質問番号	掲載ページ	項目番号	質問	回答
1	1	-	本書P1に、近畿圏内においては原則として本書に記載している内容を優先との記載があるが、従来別の取扱いを行っていた特定行政庁にその都度取扱いについて確認する必要はありますか？	各特定行政庁における今までの取扱いとの関係については、P1に記載の通り、本書の内容を優先するものとして近畿の48特定行政庁が了解しています。 また、各特定行政庁における本書に関連する他の取扱いについては、それぞれで改訂や廃止を行っていくこととなります。 本書については5月1日より有効となっていますが、従来からの取扱いの有効期限については、事案に併せて各特定行政庁により判断されるため、個別にお問い合わせください。
2	7	01	別図1のとおり、吹きさらしの廊下として扱える幅2mを超える廊下の部分に室外機置場を設定した場合、容積率に算入されるのでしょうか。 また、同図EV乗降ロビーのように吹きさらしではない廊下の部分に室外機置場を設定された場合の扱いはどうなりますか？	本項目は法第52条の取り扱いを定めたものではありません。ご質問の内容については、具体の計画をお示しの上、審査機関等へお問い合わせください。
			別図1 	
3	7	01	申請図に吹きさらしの廊下として扱える幅2mを超える廊下の部分に室外機を設ける旨の記載はないが、クーラスリーブの記載がある場合は、容積率の算定対象となりますか？	本項目は法第52条の取り扱いを定めたものではありません。ご質問の内容については、具体の計画をお示しの上、審査機関等へお問い合わせください。
4	7	01	住宅用エアコン等の室外機について、設置面積の制限はありますか？	室外機の設置される部分の面積に関する基準はありません。
5	7	01	本項目は、共同住宅のほか寄宿舍や福祉施設等の就寝室に設置する住宅用エアコンの室外機についても対象となりますか？	本項目では住宅用エアコン等の室外機のように各住室のために設置される小さなものを想定しており、寄宿舍や福祉施設等の就寝室のように住宅と類似する規模の住室に同規模のものを設ける場合は、これに該当するものとして床面積に算入しないことができます。

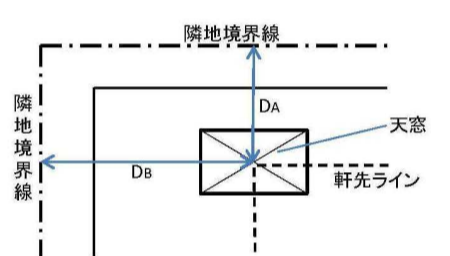
23	17	09	建ぺい率に余裕がある場合、本項目によらず、1m後退せずに建築面積を算定してもよいですか？	建築確認申請の際は、定められた方法で算定してください。
24	16	09	別図2のような庇がある場合、①、②の部分は建築面積に算入されますか？	本文P17に「図-6～図-9は、2方向の外壁等の中心線から水平方向に1m以上突き出たものとして、先端から長辺方向にも水平距離1mを後退し、算定することも可能である。」と記載しており、ご質問の①、②の部分も1m後退して算定することが可能です。
			<p style="text-align: center;">別図2</p>	
25	17	09	開放廊下・バルコニー等が本文図-9のような形状となっている場合も、同様に入り隅部分は建築面積に不算入と取り扱ってよいですか？	同様の取り扱いとして結構です。
26	18	10	本文図-1の廊下側の上及び下の部分、図-2の廊下の上の部分、図-3の廊下の左の部分、図-4の廊下の上の部分の端部から1mの部分は建築面積に算入しなことができますか？	解釈上、屋外廊下の長辺方向に1m後退することも可能(但し、図-2、4のように壁等より1m以上突き出たものに限る。)ですが、一般的には短辺方向のみ1m後退することが多いと考えられることから例図の通りとしています。なお、掲載ページ17の図-6～9は、「2方向の外壁等の中心線から水平方向に1m以上突き出たものとして、先端から長辺方向にも水平距離1mを後退し算定することも可能である。」と記載しており、詳しくは、申請する審査機関にお問い合わせください。
27	18	10	本文図-1の場合、建築面積の計算は、別図3の $Xa \times Ya$ 、 $Xb \times Yb$ となりますか？	貴見のとおりです。
			<p style="text-align: center;">別図3</p>	
28	19	10	本文図-5は開放廊下・バルコニー等の取り扱いですが、同じ条件で「軒、ひさし、はねだし縁等」の場合も建築面積に全て算入されますか？	本文図-5の通り、建築面積に全て算入されます。

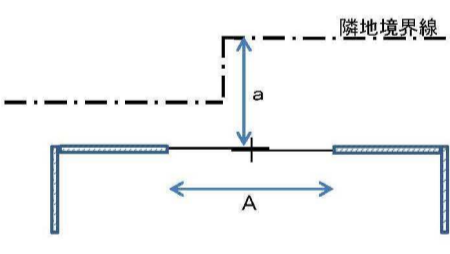
29	18	10	バルコニー等は外気に有効に開放されている部分の高さが1.1m以上、かつ天井の高さの1/2以上である場合には床面積に算入されませんが、建築面積算入の考えには影響しないと考えてよいですか？	貴見のとおりです。
30	20	11	別図4のとおり、木造住宅で鉄骨の屋外階段がある場合、柱で囲まれた屋外階段の踊り場部分は建築面積に算入されますが、階段の昇降部分はどのように扱いますか？	別図4によると、本体木造部分からはね出し形状とならないので、建築面積に全て算入します。
			<p style="text-align: center;">別図4</p>

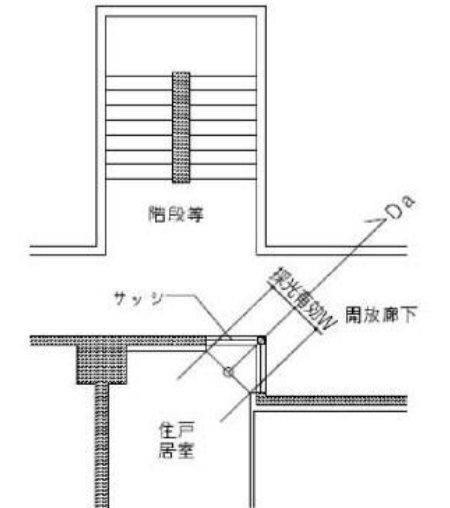
31	20	11	別図5のとおり、木造住宅で鉄骨の屋外階段がある場合、柱で囲まれた屋外階段の踊り場部分は建築面積に算入されますが、階段の昇降部分はどのように扱いますか？	別図5によると、本体木造部分からのはね出し形状とならないので、建築面積に全て算入します。
<p style="text-align: center;">別図5</p>  <p style="text-align: center;">平面図</p>				
32	22	13	本文の要件(2)の柱の間隔2m以上とは、柱芯、柱の内寸(有効)のいずれですか？	柱芯の間隔です。
33	23	14	「採光上、支障の無い手すり」について、縦格子状手すりやガラス(又は半透明ポリカーボネート)パネルの手すりは、「支障のないもの」と考えてよいですか？	一般的には、ガラスや格子状の手すりなど光を透過する材質や形状のものは、採光上支障がないものと取り扱います。ただし、ガラスの透明度や格子の開口率が低くなってくると、採光上支障がないとは見なせなくなりますので、個別の確認が必要な場合があります。
34	26	17	本文図-1の隣地境界線までの距離D1について、別図6の場合、DA、DBのいずれを採用してもよいですか？	採光補正係数は、開口部の直上にある建築物の各部分から隣地境界線等までの水平距離を、その各部分から開口部の中心までの垂直距離で除した数値(D/H)のうち最小値(採光関係比率)によって算定することが原則です。 ただし、ご質問の場合のように、隣地境界線が複数存在する場合の取扱いについては、審査機関等へお問い合わせください。 なお、最終行の「水平距離Dは下図のいずれを採用してもよい。」とは、天窓立ち上り部のD/Hを算定する際の取扱いです。
<p style="text-align: center;">別図6</p> 				
35	28	19	別図7の場合、aの距離にて算定した結果の補正係数を窓Aの幅に乗じて採光を算定してもよいですか？	採光関係比率の算定にあたっては、開口部の中心で検討することを原則とし、その結果採光補正係数が0以下になる場合には、開口部を分割して検討できるとしています。 ただし、実質的に過剰な算定とならないことが前提ですので、ご質問の場合は、(添付の図における)「a」の距離で検討する際の開口部の幅は、隣地境界線との距離が「a」の部分のみです。
